GEMEINDEVERWALTUNG BUDENHEIM

Drucksachen-Nr. : 03111-2025

Betr.: Bauvoranfrage zum Neubau zweier Mehrfamilienhäuser (4 WE), Baugebiet Wäldchenloch, Ecke Planstraße B / Planstraße F (Flur 6, Nr. 612 und 613)

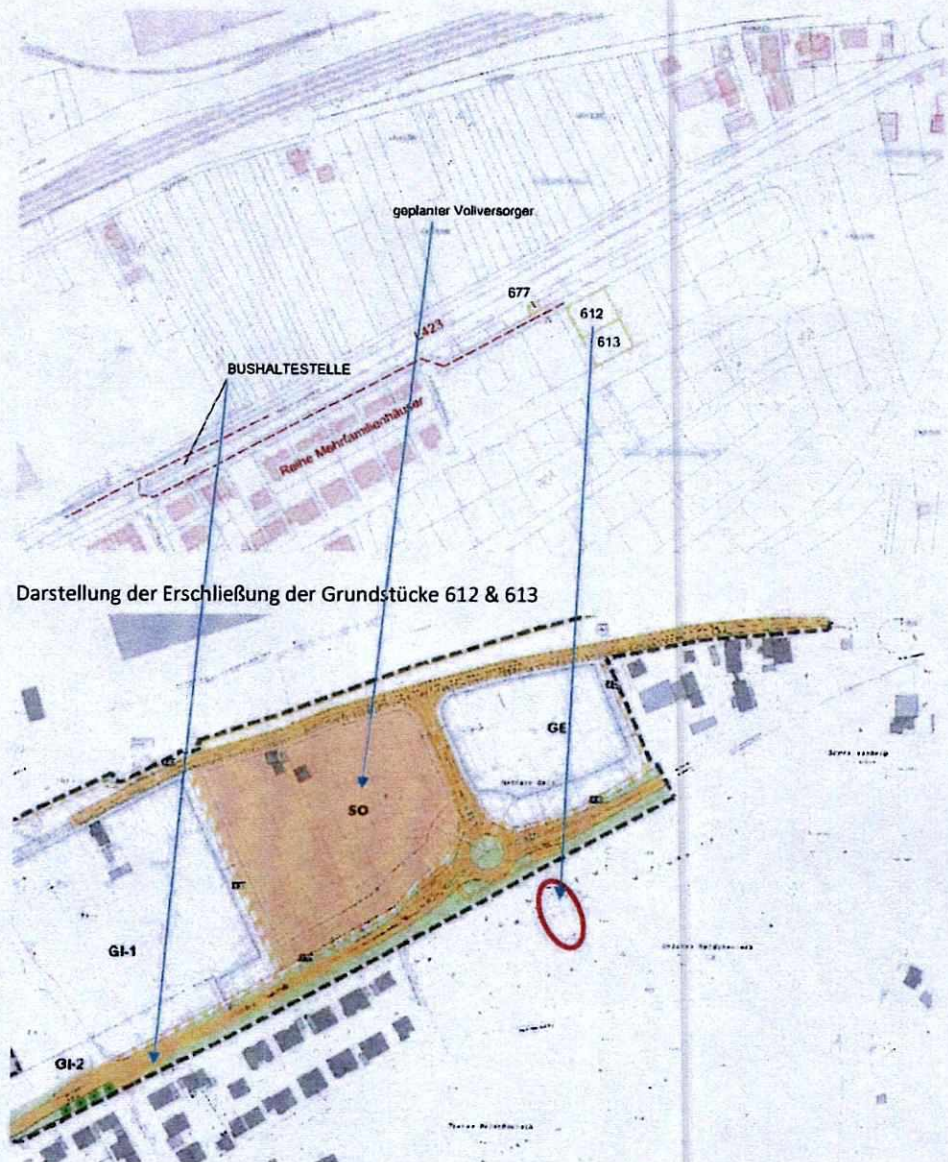
Fragestellung: ist die dargestellte mögliche Planung hinsichtlich der in dem Bebauungsplan „Wäldchenloch“ festgelegten Anzahl der Wohneinheiten um eine Abweichung von 2 Wohneinheiten (2 erlaubt – 4 angefragt für Grundstück 612 & 613) zulässig?

Das geplante Vorhaben befindet sich im Geltungsbereich des rechtsverbindlichen qualifizierten Bebauungsplans „Wäldchenloch“, der an dieser Stelle das allgemeine Wohngebiet (WA) 4 festsetzt. Nach der Festsetzung 1.6 „Anzahl der Wohnungen“ gilt, dass für diesen Bereich „bei Einzelhäusern maximal 2 Wohneinheiten pro Wohngebäude, bei Doppelhäusern und Hausgruppen maximal je 1 Wohneinheit pro Wohngebäude zulässig“ sind. Die vorliegende Planung wonach 2 Häuser mit jeweils 4 Wohneinheiten gebaut werden sollen, entspricht dieser Festsetzung nicht. Ein Antrag auf Befreiung liegt vor.

Die Grundzüge der Planung wären von dieser Befreiung berührt. Die Begrenzung der Anzahl der Wohnungen ist in der Begründung erhalten; hier steht, dass sie „einer angemessenen Auslastung des Wohngebietes dient, bei gleichzeitiger Sicherung der gesunden Wohnverhältnisse. Sie erfolgt unter Berücksichtigung der infrastrukturellen Bedingungen und der zu erwartenden bzw. zu begrenzenden Belastung durch den Kfz-Verkehr.“ Die beabsichtigte Einschränkung der Bau- und Einwohnerdichte wird an mehreren anderen Stellen der Begründung ausgeführt. Mehrere andere Festsetzungen, wie z. b. zur GFZ oder zur Bauweise, wurden aus dem gleichen Grund

getroffen. Somit ist es eindeutig, dass sie zum Planerischen Grundkonzept gehört. Eine Befreiung würde tief in das Interessengeflecht der Planung eingreifen.

Außerdem darf eine Befreiung – jedenfalls von Festsetzungen, die für die Planung tragend waren – nicht aus Gründen erteilt werden, die sich in einer Vielzahl gleichgelagerter Fälle oder gar für alle von einer bestimmten Festsetzung betroffenen Grundstücke anführen lassen. Hier würde durch eine Befreiung ein Präzedenzfall gelten, die für die drei Baugebiete des Bebauungsplans gelten würde, wo die Anzahl der Wohnungen eingeschränkt ist; dadurch wäre die Festsetzung funktionslos. Erwähnenswert ist auch, dass nach Ansage der Gemeindewerke die geplanten Wasser- und Stromleitungen für das Baugebiet für die festgesetzte maximale Anzahl an Wohneinheiten angelegt werden; für eine höhere Anzahl würde insbesondere die Stromversorgung nicht mehr gesichert sein.

Der Antragsteller argumentiert, dass eine höhere Dichte an Wohnungen dem Wohl der Allgemeinheit dienen würde, indem mehr Wohnraum in einer gut geeigneten Stelle geschaffen wäre. Außerdem wären das gesunde Wohnklima und die Verkehrssituation durch vier zusätzliche Wohnungen kaum beeinträchtigt. Diese Argumente sind u. E. durchaus nachvollziehbar, allerdings dürfen sie nach § 31 BauGB keine Befreiung begründen, wenn die Grundzüge der Planung berührt sind. Durch Befreiungen darf kein neues Baurecht geschaffen werden. Eine Änderung des Bebauungsplans wäre dafür erforderlich.

Das Einvernehmen zur Bauvoranfrage zum Neubau zweier Mehrfamilienhäuser (4 WE), Baugebiet Wäldchenloch, Planstraße B (Flur 6, Nr. 612 und 613) wird nicht erteilt. Die gestellte Frage wird mit nein beantwortet.

Einfügenachweis Bauvorhaben Budenheim, Jahnstraße 46

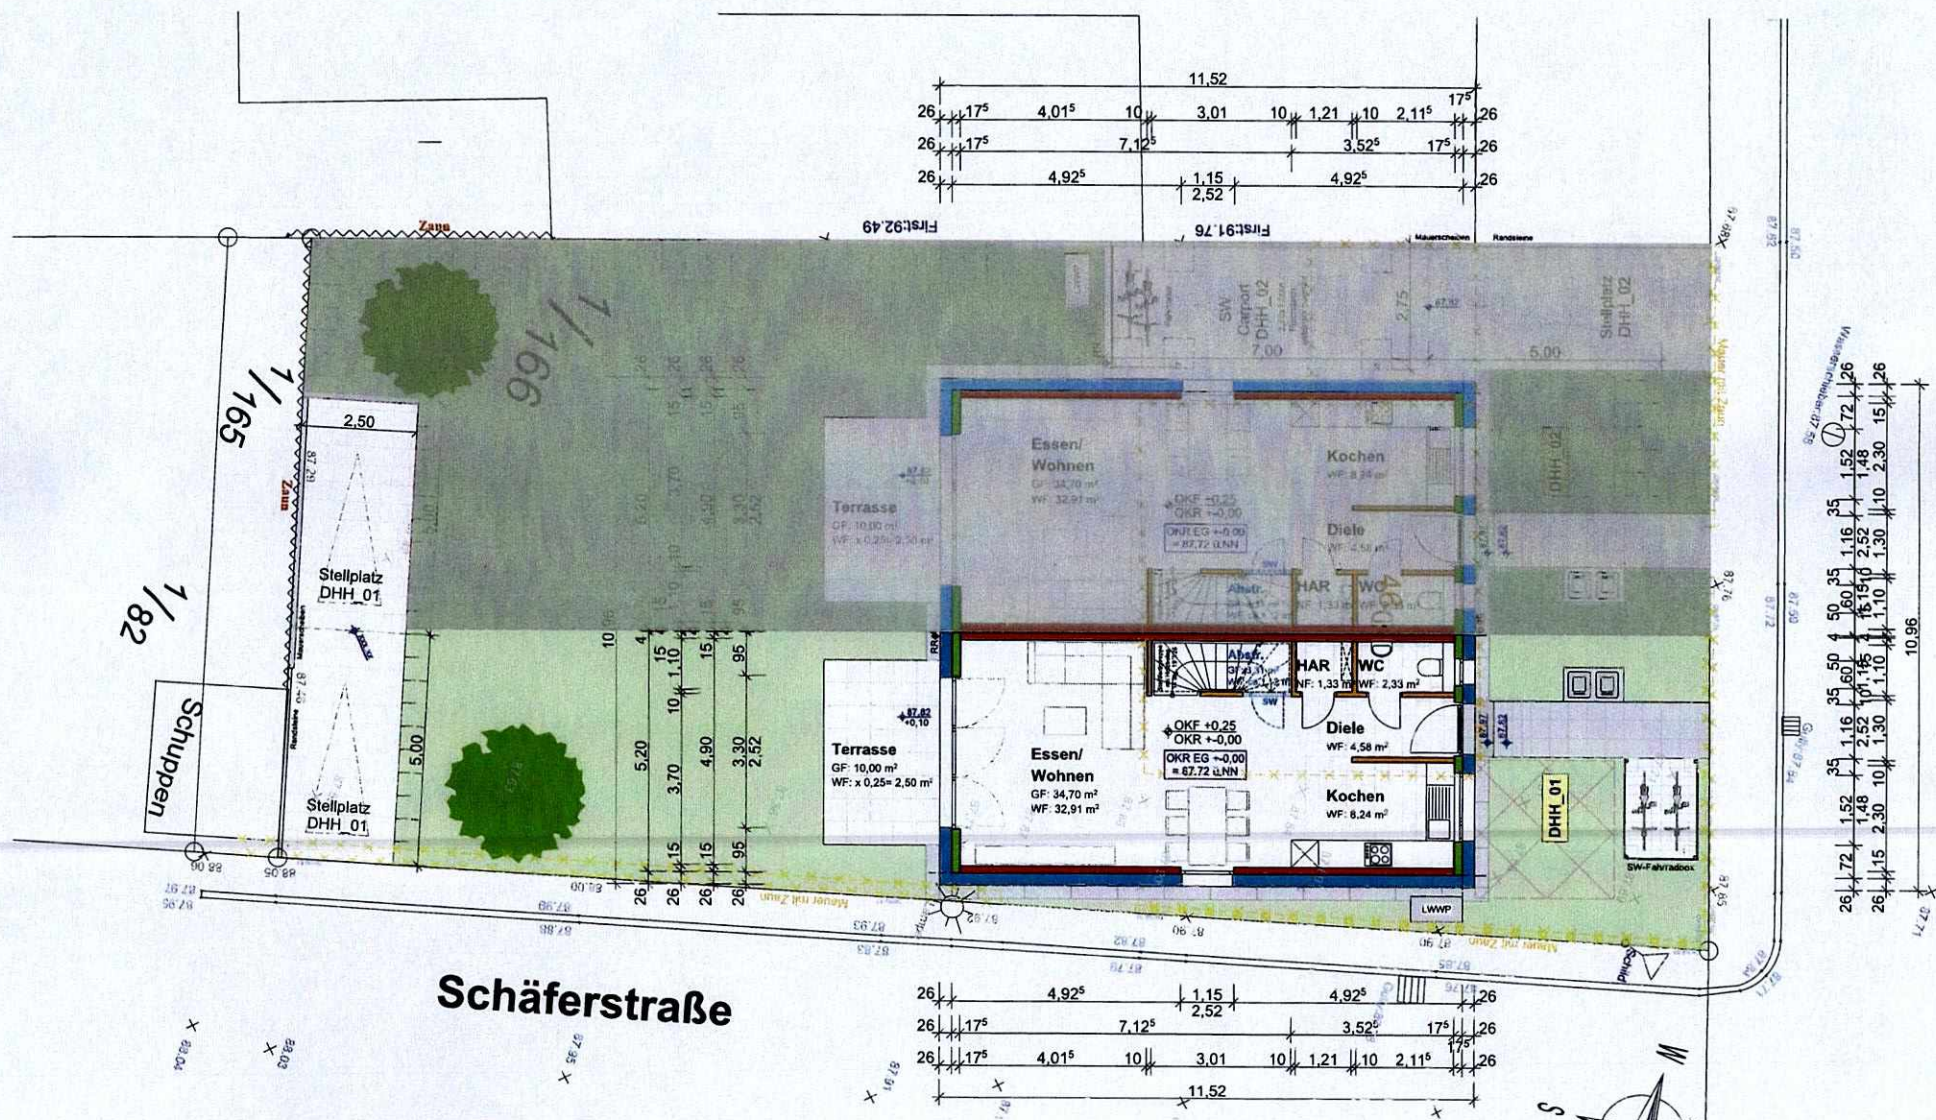
Nach Art und Maß der Baulichen Nutzung sowie nach der Bauweise fügt sich das geplante Vorhaben in die Eigenart der näheren Umgebung ein. Allerdings überschreitet es eindeutig die faktische vordere Baugrenze zur Schäferstraße. Die vier anderen Häuser an dieser Seite der Schäferstraße stehen mit unterschiedlichen Abständen zur Straße; die Mindesttiefe des Vorgartens beträgt dabei ca. 2,7 m. Das geplante Doppelhaus soll hingegen mit einem Abstand von 0,3 bis 1 m zur Schäferstraße stehen. Somit fügt es sich nach der Grundstücksfläche, die überbaut werden soll, nicht in die Eigenart der näheren Umgebung ein. U. E. ist ein Abstand des Hauptgebäudes von mind. 2,7 m zur Schäferstraße erforderlich.

Sowohl die absolute Trauf- und Firsthöhe als auch die GRZ liegt bei den Vergleichsgrundstücken unter der geplanten Bebauung der DHH in der Jahnstraße 46. Die Trauf- und Firsthöhe der Vergleichsgrundstücke sind auch in den Ansichten dargestellt.

Ansicht aus der L 422

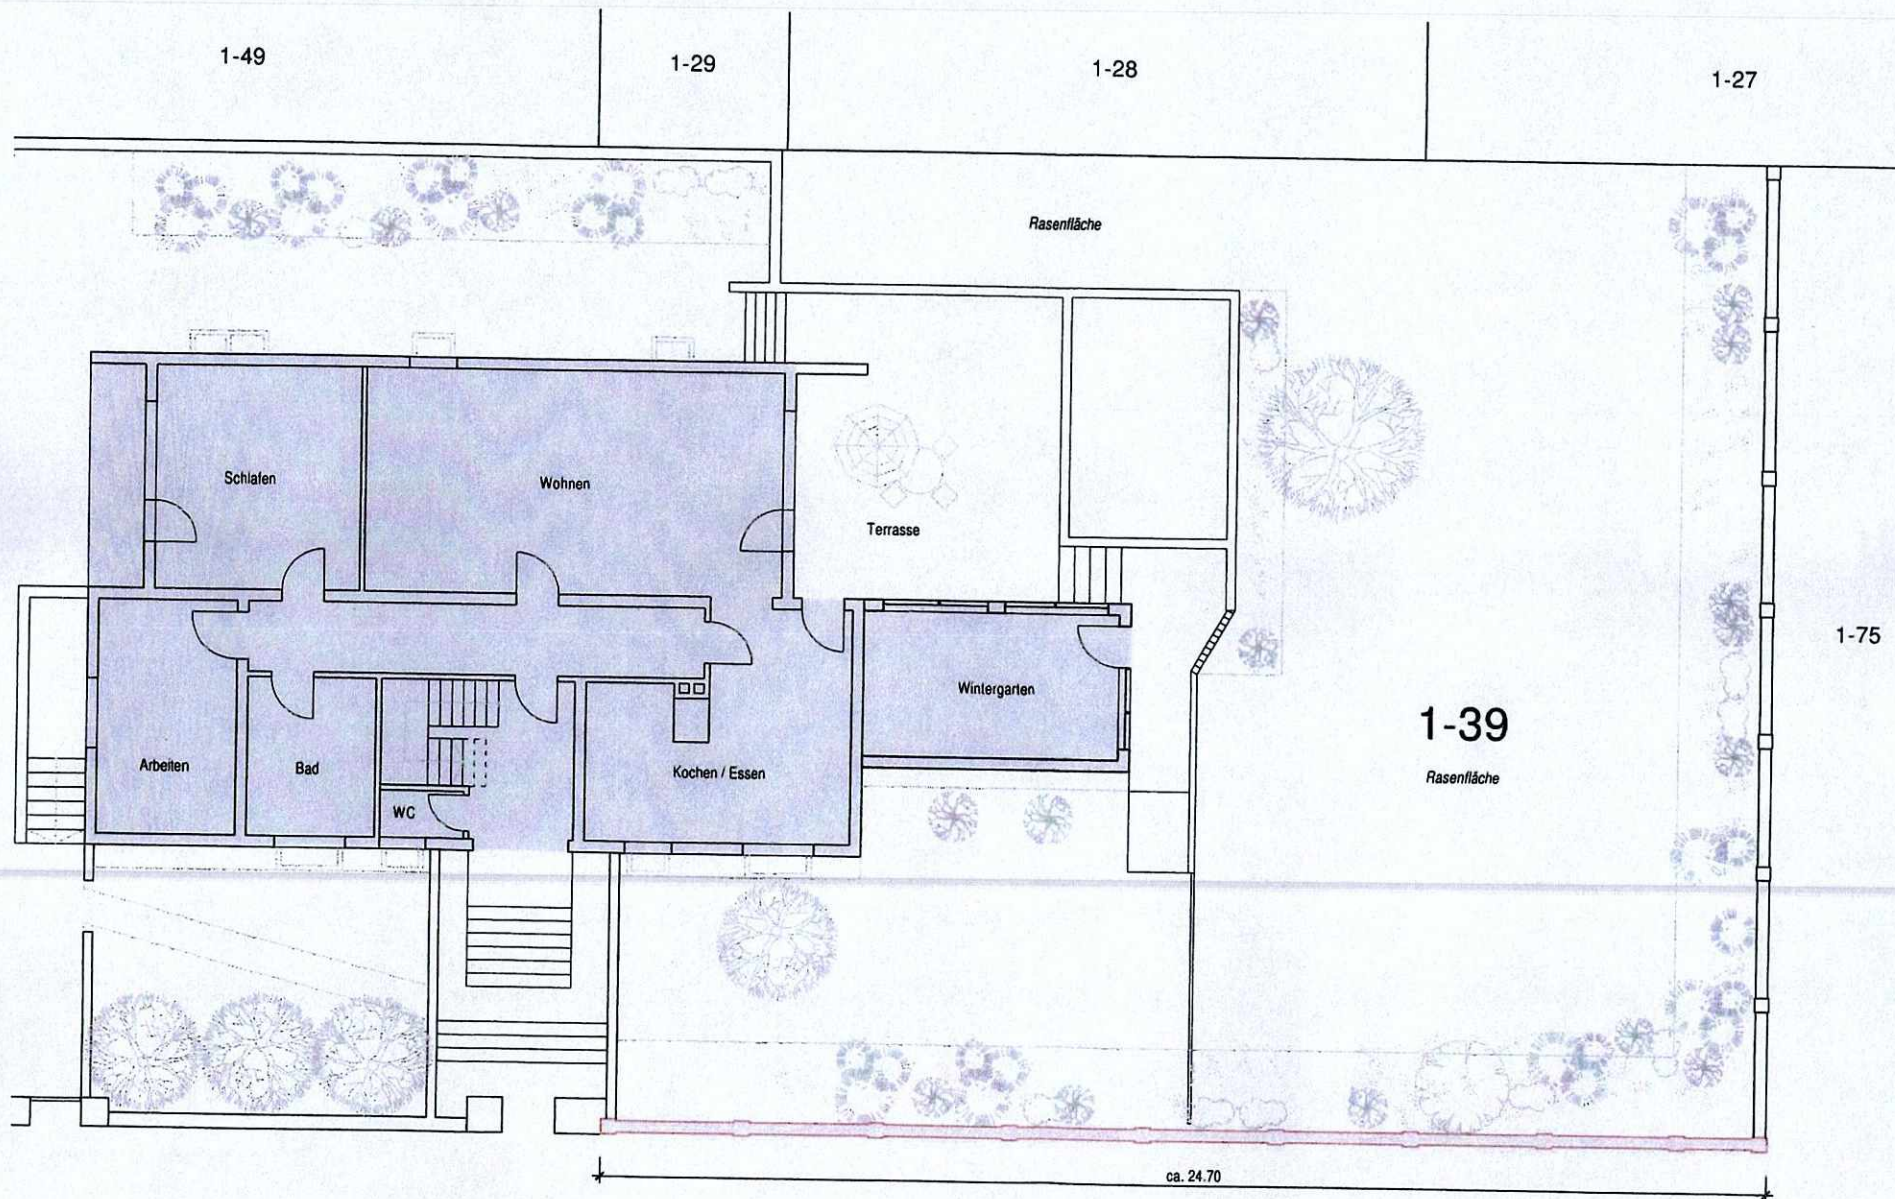
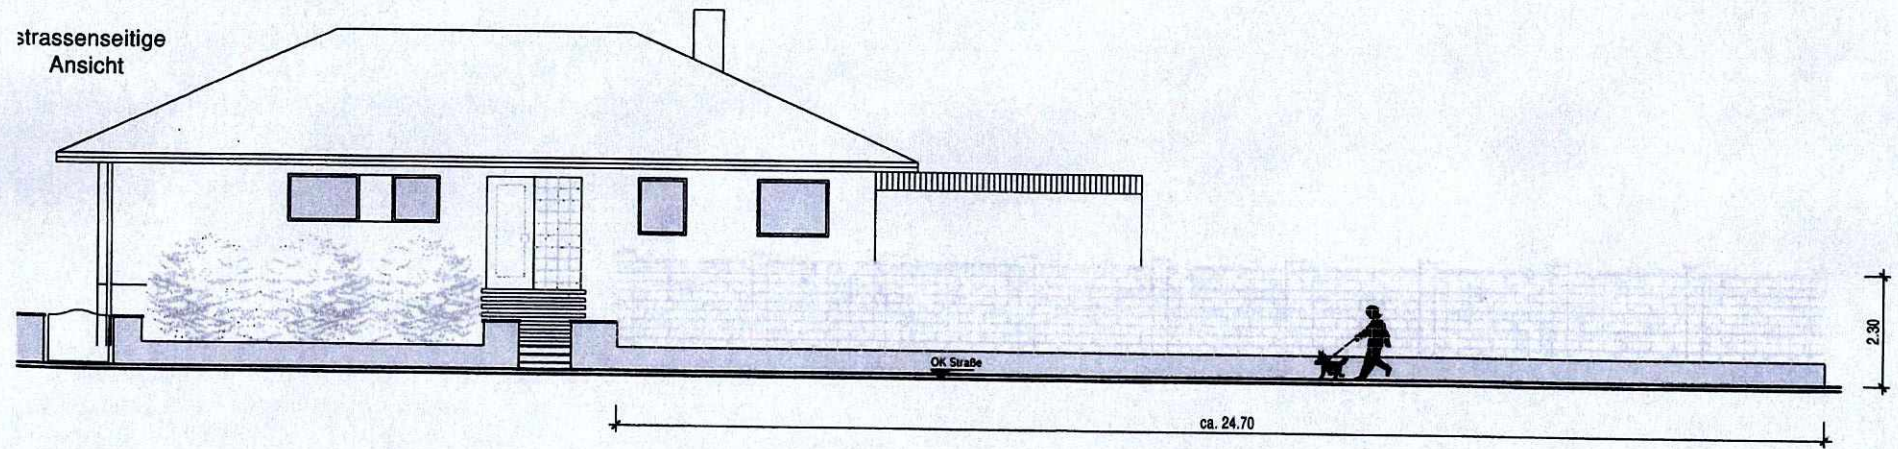
Das geplante Vorhaben befindet sich im Geltungsbereich des Bebauungsplans „Siebenmorgen-gebiet“, der an dieser Stelle ein Mischgebiet (MI) festsetzt. Geplant ist, zur Straße hin eine 2,3 m hohe Mauer zum Lärm- und Sichtschutz über ca. 25 m, die Hälfte der Grundstücksgrenze, zu errichten. Mauern mit einer Höhe über 2 m sind gem. § 62 LBauO genehmigungspflichtig.

Die geplante Mauer soll außerhalb des festgesetzten Baufensters stehen. Nach § 23 BauNVO können untergeordnete Nebenanlagen an dieser Stelle zugelassen werden. Die Höhe der geplanten Mauer ist relativ gering im Vergleich zur zulässigen Höhe der Hauptgebäude. Mauern als Einfriedung gehören zu den normalen Merkmalen eines Mischgebiets. Aus diesen Gründen handelt es sich hier sowohl in ihrer Funktion als auch räumlich-gegenständlich betrachtet um eine untergeordnete Nebenanlage nach § 14 BauNVO.

Das Vorhaben entspricht nicht der bauordnungsrechtlichen Festsetzung 5.1, wonach die Einfriedung der Vorgärten bis zu 0,50 m massiv und als Zäune bis zu einer Höhe von 0,70 m errichtet werden darf. Ein Antrag auf Abweichung liegt vor. Abweichungen von den bauordnungsrechtlichen Festsetzungen werden nach anderen Kriterien erteilt als Befreiungen von bauplanungsrechtlichen Festsetzungen. Abweichungen sind gem. § 69 LBauO, möglich, wenn sie unter Berücksichtigung des Zwecks der jeweiligen Anforderungen und unter Würdigung der nachbarlichen Interessen mit den öffentlichen Belangen vereinbar sind.

Nach Einschätzung des Bauamts wäre der Zweck der Festsetzung von einer Abweichung in diesem Fall nicht verletzt. Die Festsetzung wurde für das gesamte Plangebiet getroffen, obwohl wir davon ausgehen, dass sie eher für die Allgemeinen Wohngebiete (WA) als für das Mischgebiet (MI) und das Gewerbegebiet (GE) gemeint war. Ein Ausschluss von Mauern ist in Allgemeinen Wohngebieten Standard, in Gewerbe- und Mischgebieten dagegen unüblich. In Mischgebieten sind Mauern als Einfriedung sinnvoll, um die Wohnungen von dem zulässigen Gewerbe- und Verkehrslärm zu schützen und um Sichtschutz zu ermöglichen.

Städtebaulich sind Einfriedungsmauern zwar kritisch zu bewerten, insbesondere zur öffentlichen Straße hin. An heißen Tagen verursachen sie einen Temperaturanstieg und verhindern, dass die Vorgärten den Straßenraum abkühlen. Sie können einen leicht erdrückenden Eindruck bewirken. Demgegenüber muss der Anspruch jeder Bewohner auf ein ruhiges Wohnumfeld beachtet werden. Im Antrag wird zurecht aufgeführt, wie die Lärmimmissionen der Landesstraße und des Bericap-Werks auf die Liegenschaft einwirken. Durch die geplante Mauer werden die Wohnräume und die Aufenthaltsflächen im Garten geschützt. Dadurch sind u. E. nachbarliche Interessen und öffentliche Belange nicht verletzt.

In der Begründung zum Bebauungsplan wird die Festsetzung nicht erklärt. U. E. ist die Festsetzung für die Planung nicht tragend und gehört nicht zu den Grundzügen der Planung. In diesem Fall ist es nicht problematisch, wenn durch die Abweichung ein Präzedenzfall entsteht, wodurch weitere Mauern im Mischgebiet an der Landesstraße zulässig werden.

Insgesamt kann das Vorhaben und die beantragte Abweichung bauplanungs- und bauordnungsrechtlich befürwortet werden.
